**Oggetto:** Procedimento di Valutazione Impatto Ambientale intervento di adeguamento della piattaforma stradale e messa in sicurezza della S.S. 4 "Via Salaria" dal km 56+000 al km 64+000 (Lotto 1) e dal km 64+000 al km 70+800 (Lotto 2)

Soggetto proponente: Soc. ANAS S.p.A. (Codice Procedura ID\_VIP/ID\_MATTM: 7721)

**Osservazioni art. 24 comma 3) del D.lgs n. 152/2006 e ss.mm.ii.**

*Planimetria di massima della proposta per lo svincolo di Ornaro Basso, che esemplifica la logica comune a tutte le osservazioni.*

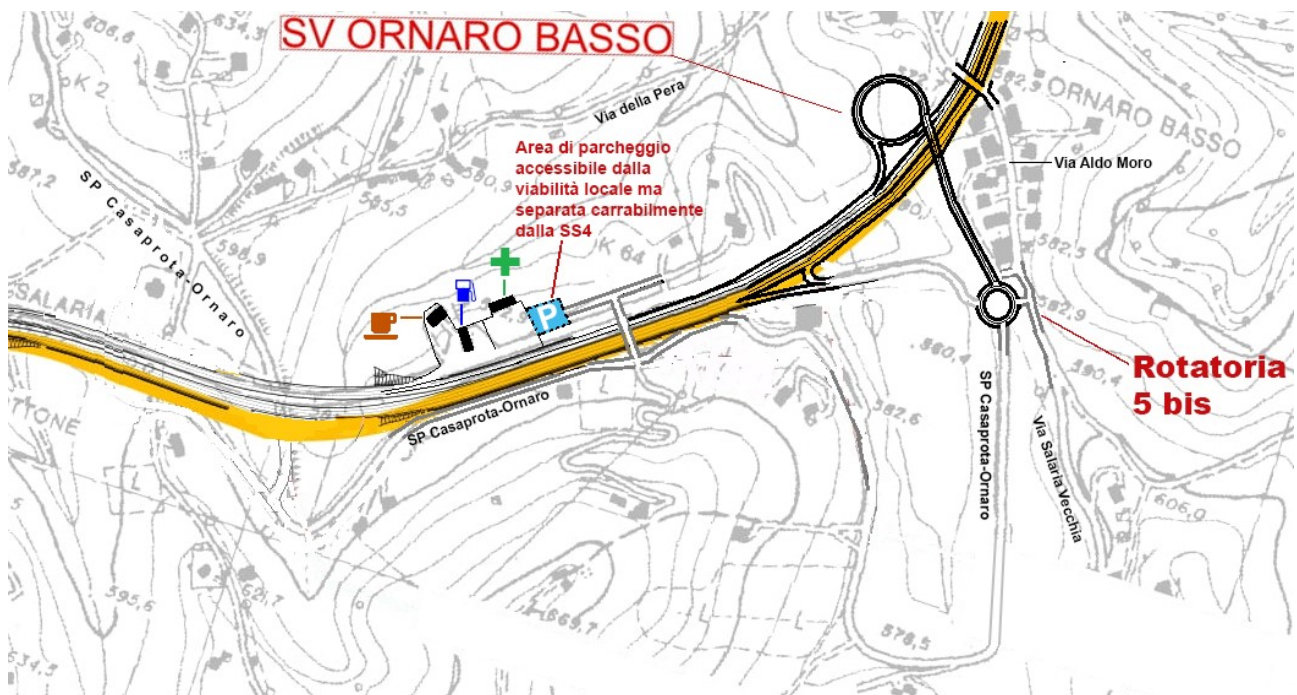
2. In località Ornaro Basso (km 64) è previsto un nuovo svincolo in posizione diversa dall'attuale incrocio a precedenza, e più ravvicinato con quello ulteriore nuovo di Ornaro Alto/Montenero. La collocazione dello svincolo più ravvicinato non appare congruente e comporta un consumo di suolo intonso che potrebbe essere evitato. Nel seguito viene indicata una soluzione progettuale alternativa;

Nel tratto in oggetto - fermo restando il nuovo asse, e l'incremento della sezione ottenuto rispetto alla preesistente - la modifica proposta tende essenzialmente ad evitare di occupare nuovo terreno intonso e a mantenere lo svincolo nella posizione originaria. Perciò si propone la realizzazione di uno svincolo a livelli

sfalsati nel punto dell'attuale incrocio a precedenza, con:

- il mantenimento e adeguamento dell'attuale rampa bidirezionale di svincolo sulla carreggiata nord;
- la realizzazione, sulla carreggiata sud, di una nuova rampa bidirezionale di svincolo a loop con ritorno, comprensiva di un nuovo cavalcavia per lo scavalco della SS4 (parallelo ma distinto dal preesistente cavalcavia di Via Aldo Moro - che pure dovrà essere ricostruito), proseguendo poi all'esterno degli edifici che oggi sono siti sui due lati della Via Aldo Moro;
- la realizzazione di una nuova rotatoria (che chiameremo "5 bis") alla confluenza tra le due rampe di svincolo, la vecchia Salaria e la strada provinciale Casaprota-Ornaro.
